**Objet :** SCHAERBEEK. Rue d'Hoogvorst, 2 à 4 / angle rue d'Aerschot. Demande de permis unique portant sur la construction d'un immeuble de 8 logements avec commerce au rez-de-chaussée. Avis conforme de la CRMS.  
*Dossier traité par B. Campanella, DMS et A. Even, DU*

En réponse à votre courrier du 19 février 2018 sous référence, nous vous communiquons **l'avis conforme défavorable** rendu par la CRMS en sa séance du 21 février 2018, concernant l'objet susmentionné.

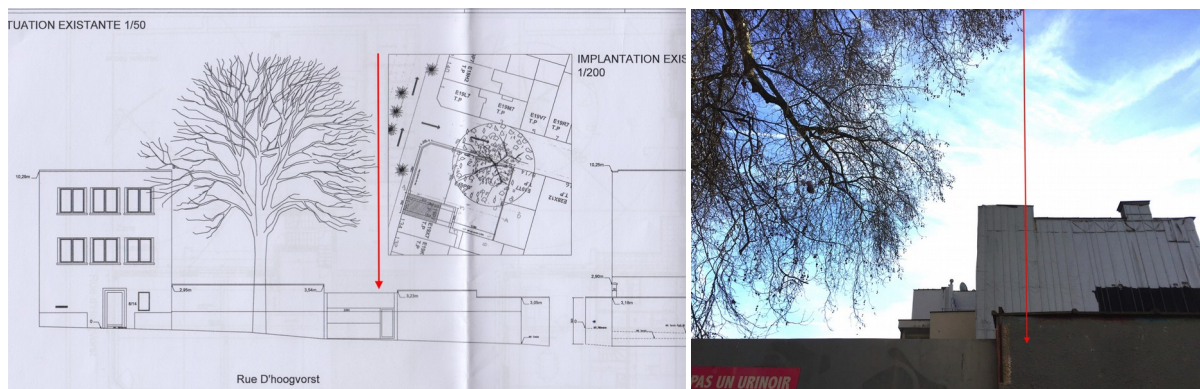
La situation 'plans déposés' présente un cercle figurant la zone de sol protégée, mais la CRMS constate que la projection de la couronne de l'arbre va bien au-delà. En effet, sur plan la projection de la couronne s'arrête à hauteur de la gauche du portillon compris dans le portail d'entrée (trait vertical rouge), alors que, sur site, une photographie prise le 14/02/2018, met en évidence la couronne qui se projette plus d'un mètre au-delà vers la rue d'Aerschot. De son côté, la DMS renseigne, dans son rapport, une largeur de couronne de 25 m tandis que les plans de l'auteur de projet signalent un rayon de 9,30 m.

La propriété n'étant pas accessible, des mesures exactes n'ont pas pu être réalisées mais la CRMS remarque que la superficie de sol protégée est sous-évaluée voire erronée dans le dossier et qu'il n'est pas tenu compte du fait qu'il s'agit d'un sujet dont la croissance se poursuit.
